改善箇所説明図

路線バス等において、タイヤの切角が不適切なため、スタッドレスタイヤを装着してハンドルを最大限度まで切った状態で段差を通過した場合、もしくは車高が高い状態で走行した場合、タイヤがドラッグリンクと接触することがある。そのため、そのままの状態で使用を続けると、接触部分に錆が発生し、最悪の場合、当該リンクが折損して、操舵ができなくなるおそれがある。

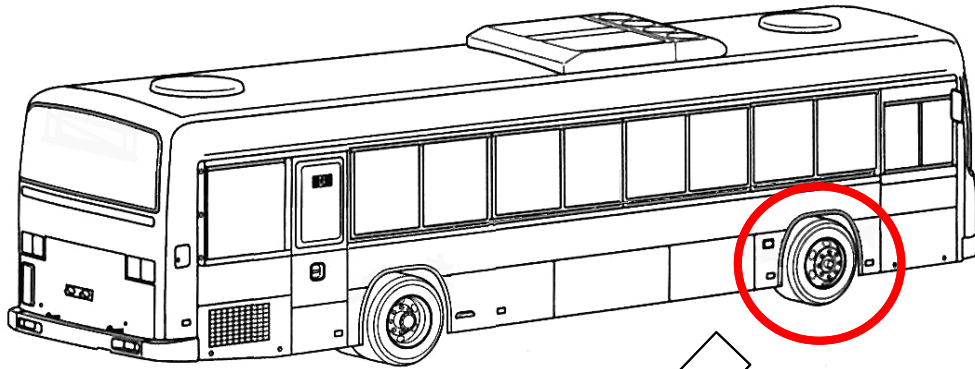
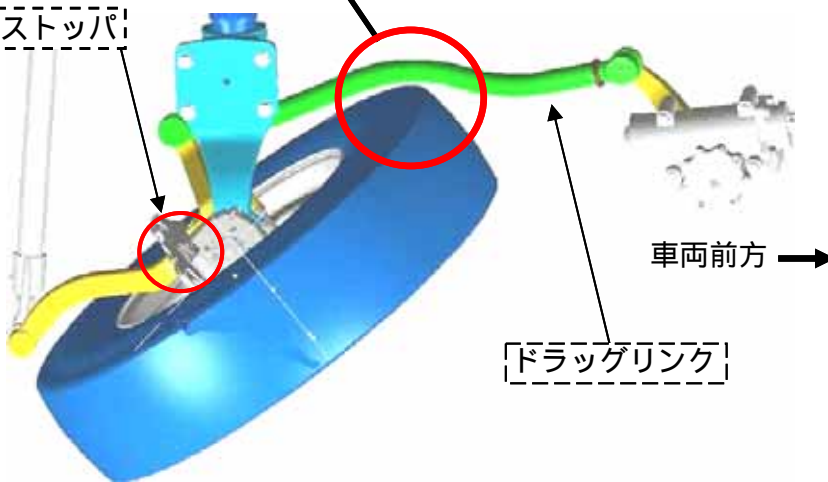
基準不適合発生箇所

切角ストッパ

コーションラベル

改善の内容： 全車両、コーションラベルを運転席近傍に貼付する。接触するおそれのあるタイヤ及びディスクホイールを装着している車両は、切角ストッパを調整する。ドラッグリンクに接触痕がある場合は、新品と交換する。

識別：運転者席左側ドア開口部のシリアルナンバープレート上部に白色シールを貼付する。
